2021年4月

鍋屋バイテック会社
カスタマーサクセス部

ハンドル自動化ユニット用送受信機 "EPC-200-CC"仕様変更のご案内

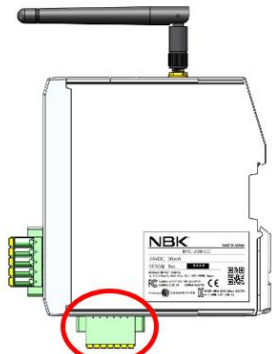
配線の利便性向上のため、付属品の電源・有線ユニット接続コネクタと終端抵抗の仕様を変更いたします。

・電源・有線ユニット接続コネクタ

極当たり2結線タイプのコネクタに変更いたします。

変更前	変更後
メーカー	PHOENIX CONTACT	PHOENIX CONTACT
品番	FK-MCP 1,5/ 7-ST-3,5-LR	TFMC 1,5/7-STF-3,5
 電源・有線ユニット接続コネクタ

コネクタの変更によって飛び出し寸法が小さくなります。

変更前	変更後
コネクタの飛び出し寸法	(20.8)	(16.5)
外形寸法	<p>単位:mm</p>	<p>単位:mm</p>
